GEN/10/14298432/00/NL/000

040 - INSP

Periodieke inspectie op locatie

Residentie Impala Sun Palace, Haverstraat 40, 8400 Oostende

Machinekamer 1/2 -> Aanduidingen:

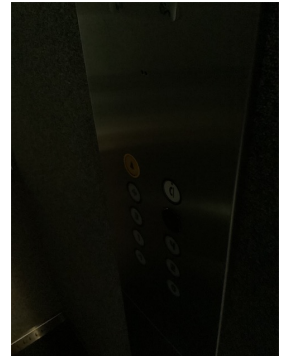
- Lampje ontgrendelingszone brandt niet: te verhelpen (rappel: 4)
